改善箇所説明図

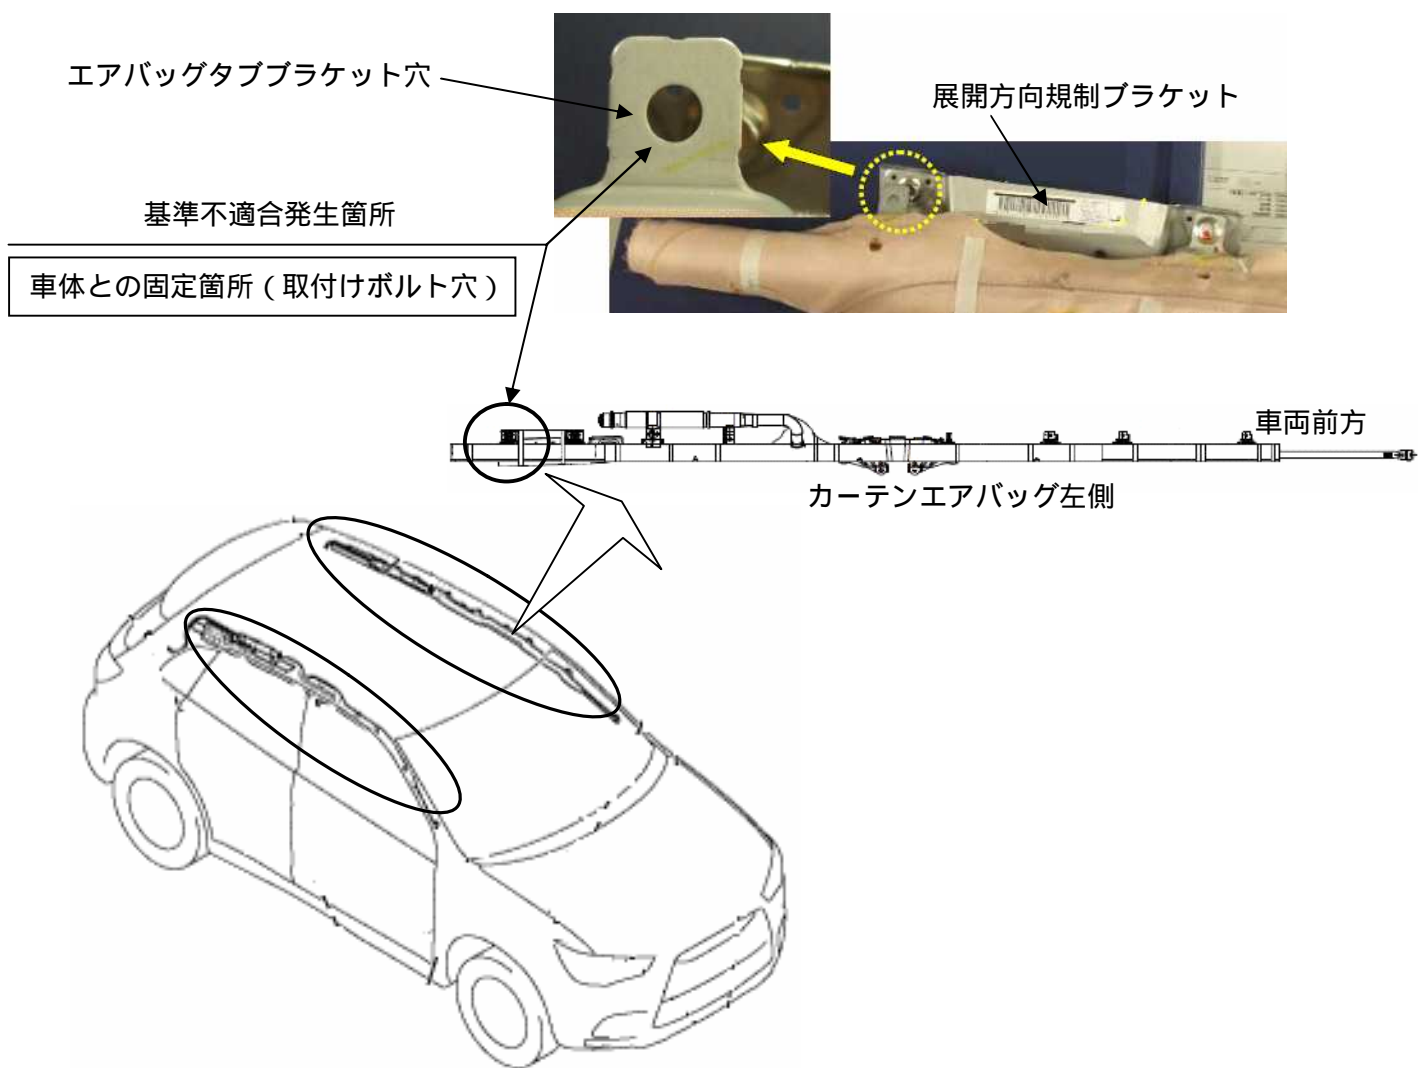
（メーカーオプションのSRSサイド&カーテンエアバッグ装着車において、カーテンエアバッグを車体へ取付けるためのブラケットが適切に固定されていないものがある。そのため、当該エアバッグが作動した際に適正に展開しないおそれがある。）

注：図中の□内は、カーテンエアバッグの取付け状態を点検し、該当するものは必要に応じ修正する箇所を示す。

全車両、カーテンエアバッグのブラケットの取付け状態を点検し、適切に固定する。

識別：運転席ドアのドアチェック下側締付けボルトの頭に、白または黄色のペイントを塗布する。
